ПАСПОРТ ДОСТУПНОСТИ
объекта социальной, инженерной и транспортной инфраструктур
N 1

1.1. Наименование (вид) объекта: государственное бюджетное профессиональное образовательное учреждение «Кунгурский автотранспортный колледж», учебный корпус.
1.2. Адрес объекта 617470, Пермский край, г. Кунгур, ул. Просвещения, д. 9.
1.3. Сведения о размещении объекта:
- отдельно стоящее здание: 2 этажа, 5884,6 кв. м.
1.4. Год постройки здания 1877 г., последнего капитального ремонта неизвестно, наличие прилегающего земельного участка: да 6277 кв. м.
1.5. Дата предстоящих плановых ремонтных работ: текущий ремонт, индивидуальное решение с техническими средствами реабилитации 2024-2025 гг.

АКТ ОБСЛЕДОВАНИЯ
объекта социальной, инженерной и транспортной инфраструктур
к паспорту доступности объекта социальной, инженерной и транспортной инфраструктур
№ 1

Фото № 46	высота стола 0,74 м над уровнем пола; ширина проема для ног 1,2 м , высота 0.63 м; глубина 0,55 м.	не соответствует нормативу	К

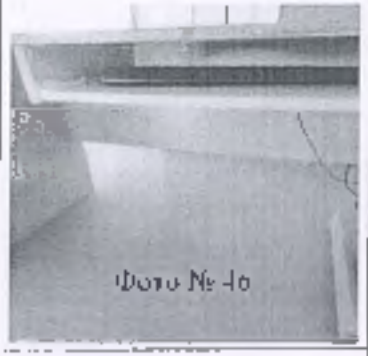
4.1.6	Поверхность столов, прилавков, и других мест обслуживания, используемых посетителями на креслах-колясках.	находиться на высоте не более 0,80 - 0,85 м над уровнем пола. Ширина и высота проема для ног должны быть не менее 0,75 м, глубина - не менее 0,5 м	п. 8.1.7 СП 59.13330.2020	есть	-

Фото № 49	Информационная табличка со шрифтом Брайля с режимом работы учреждения размещается рядом с дверью центрального входа со стороны дверной ручки на высоте от 1,3 до 1,4 м	Соответствует нормативу	С

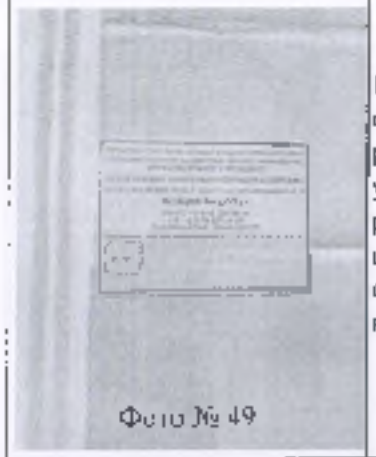
6.1.6	Информирующие тактильные таблички с использованием рельефных знаков и символов, а также рельефно-точечного шрифта Брайля	размещаются рядом с дверью со стороны дверной ручки на высоте от 1,2 до 1,6 м - перед входом в здание с указанием наименования учреждения, времени оказания услуг (приемных часов); -перед входами во внутренние помещения, с указанием номера и назначения помещения.	п. 6.5.9 СП 59.13330.2020 ГОСТ Р 51671-2020;	есть	-
